Stellungnahme zum Abschlussbericht „Machbarkeitsstudie Radstation im Bunker Bielefeld“

Stellungnahme zum Abschlussbericht Machbarkeitsstudie Radstation im Bunker

Machbarkeitsstudie Radstation im Bunker am Hauptbahnhof Bielefeld

Hier: Stellungnahme im Rahmen des Abschlussberichts der Machbarkeitsstudie Radstation im Bunker

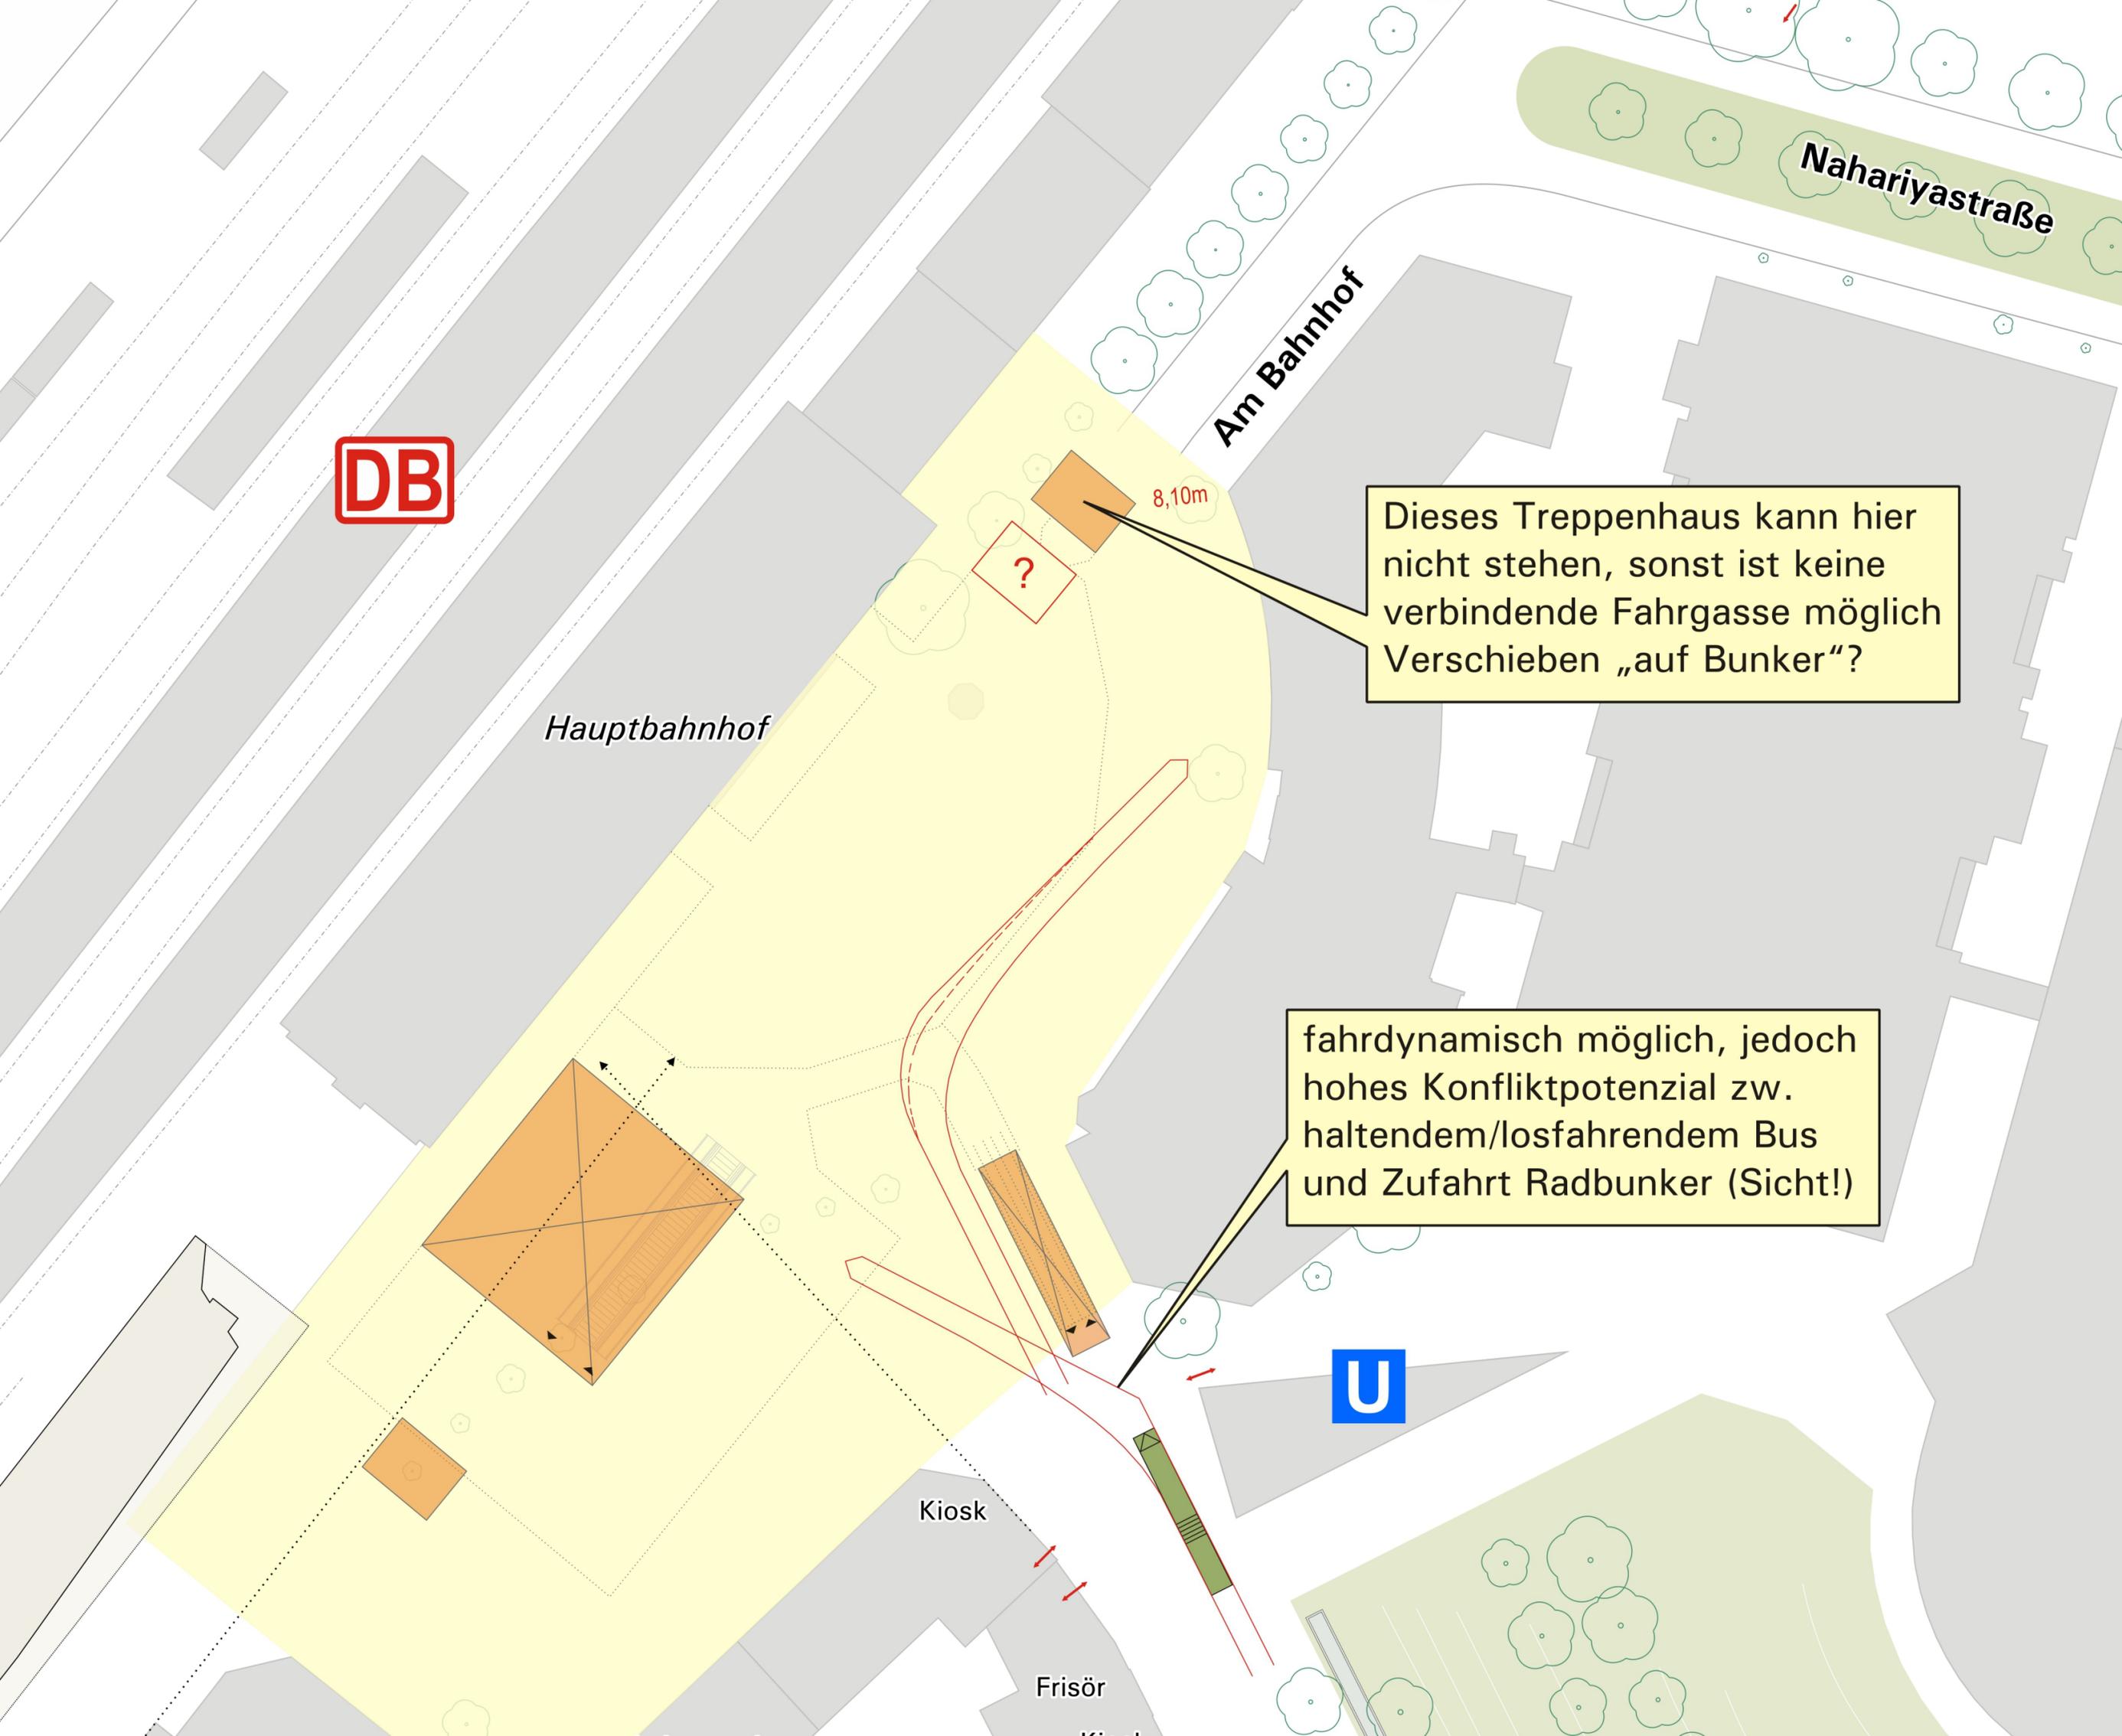
- Im Bericht sind in allen vier Varianten ein Treppenhauszugang bzw. Aufzug nordöstlich vom Bahnhofsgebäude eingetragen (s. Anlage). Das Treppenhaus kann nicht wie dargestellt realisiert werden, da dann keine Fahrgasse mit angemessenen Gehwegen mehr zwischen Bahnhofsvorplatz und Nahariyastraße möglich ist.

Dieses Treppenhaus kann hier nicht stehen, sonst ist keine verbindende Fahrgasse möglich
Verschieben „auf Bunker“?

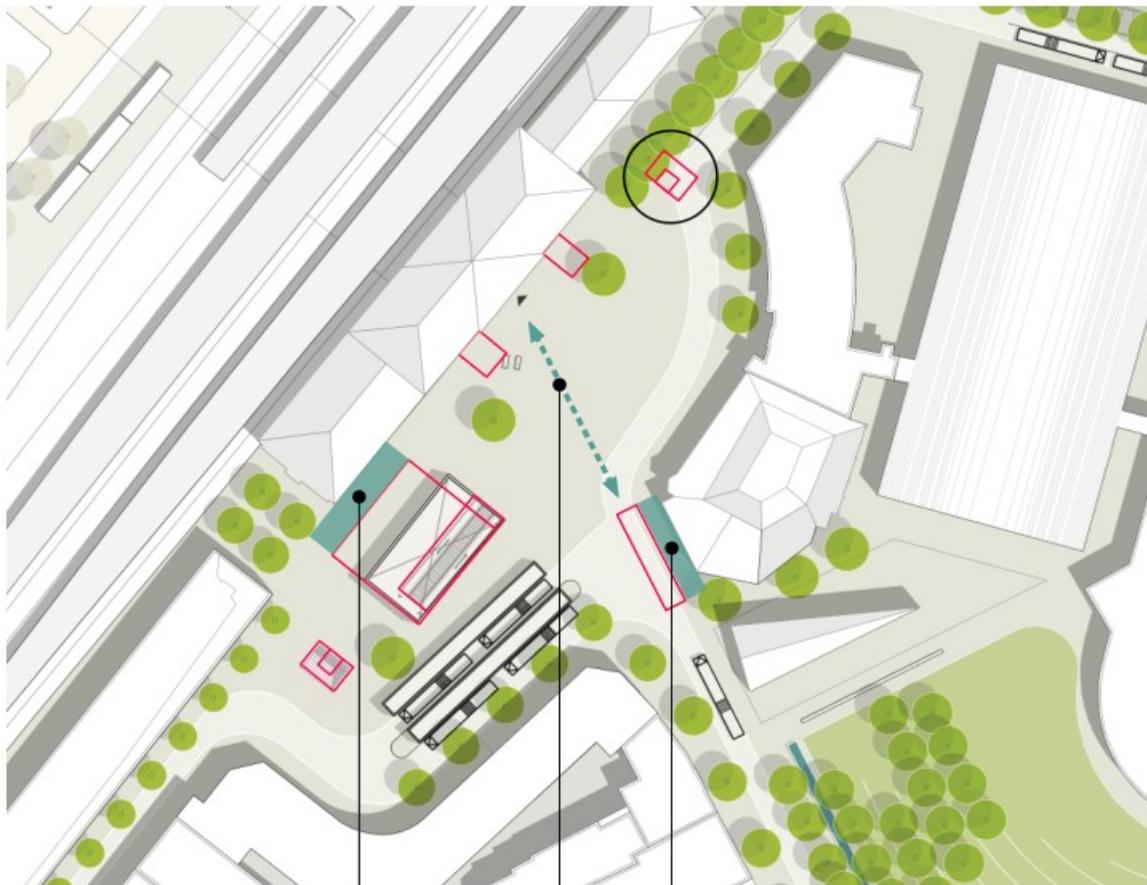
- Nach Überprüfung durch Schleppkurven (s. Anlage) eines Gelenkbusses ist eine Befahrbarkeit grundsätzlich möglich. Allerdings rückt die Fahrgasse weiter auf den Vorplatz, als dies im Bestand der Fall ist. Die Platzfläche wird entsprechend kleiner und die Möglichkeiten der Platzgestaltung sowie Nutzung verringern sich.

- Noch problematischer ist, dass der Bus an dem Eingang der Stadtbahnhaltestelle direkt vor dem Zugang zum Radbunker stünde. Das heißt er blockiert regelrecht den Zugang. Fährt er

fahrdynamisch möglich, jedoch hohes Konfliktpotenzial zw. haltendem/loshahrendem Bus und Zufahrt Radbunker (Sicht!)

Engstelle zwischen Mobilitätsstation und Bahnhof (5,5m). Schlechte Verbindung Richtung Fußgängerzone und Konflikt mit historischer Fassade. Vorschlag: geringere Gebäudetiefe und/ oder Orientierung des Gebäudes Richtung Leinemeisterhaus.

Engstelle zwischen Überdachung Steig und Bebauung Bielefelder Hof. Überdachung befindet sich an der Stelle des heutigen Bords. Zwischen den beiden Architekturen verbleibt somit ein Zwischenraum von nur 4,5m.

Direkte Sichtbeziehung auf das Bahnhofsportaal wird durch das Dach verstellt.
